設備驗收報告——北區變電站

日期：2026年3月14日 ｜ 項目編號：UW-2291

圖1：地下室設備概覽

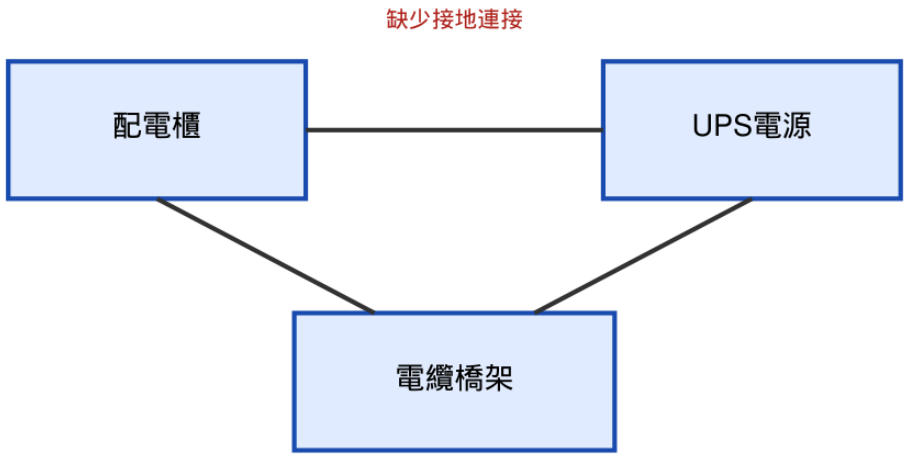
序號	描述	整改期限
1	地下室電纜橋架未接地	2026年4月30日
2	出線間隔標識不完整	2026年4月15日
3	UPS直流母線遺留工作	2026年4月30日
